改善箇所説明図

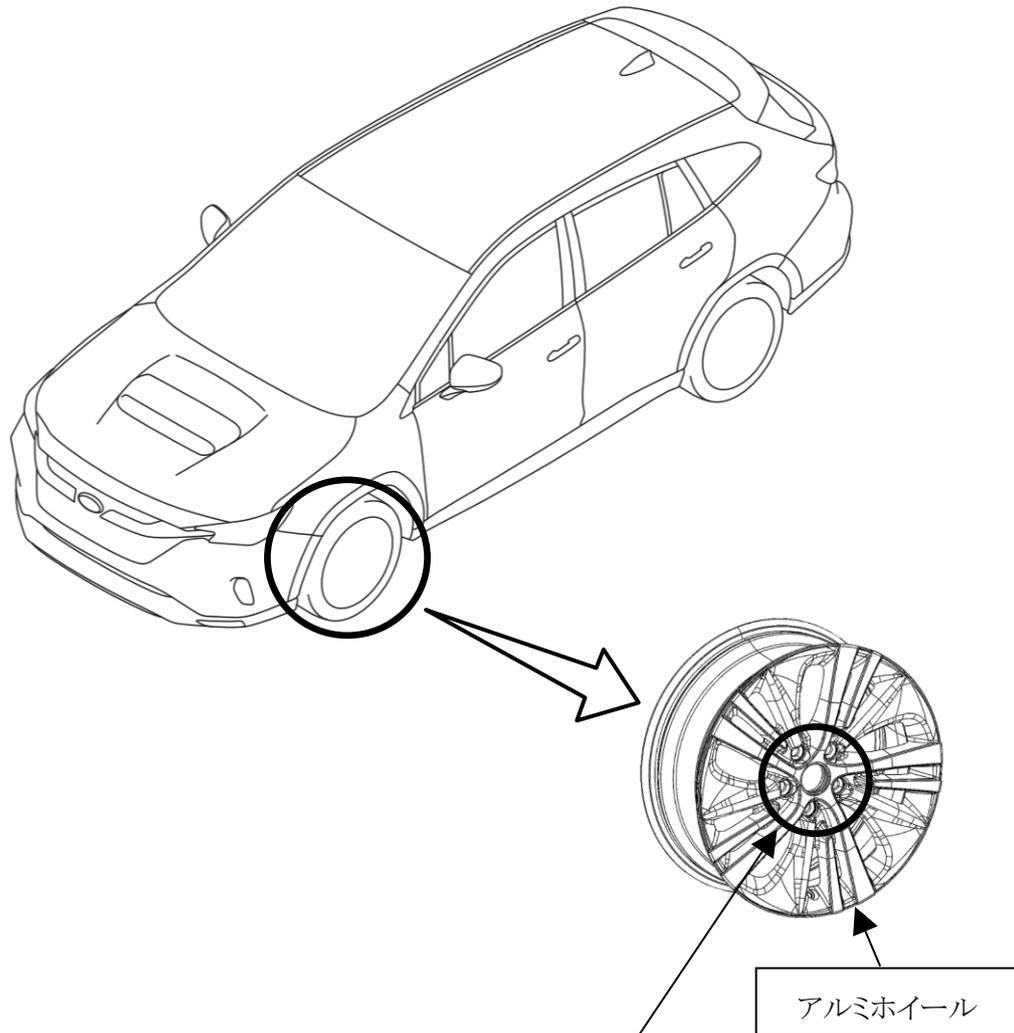
不具合発生箇所

アルミホイールにおいて、製造管理が不適切なため、ホイールナットとの締結面が仕様通りでないものがある。

改善の内容

全車両、アルミホイールの締結面を点検し、仕様通りでないものはアルミホイールを良品に交換する。

注: は交換する部品を示す

識別: 打刻車台番号の6桁数字『2桁目下』に黄色ペイントを塗布する。
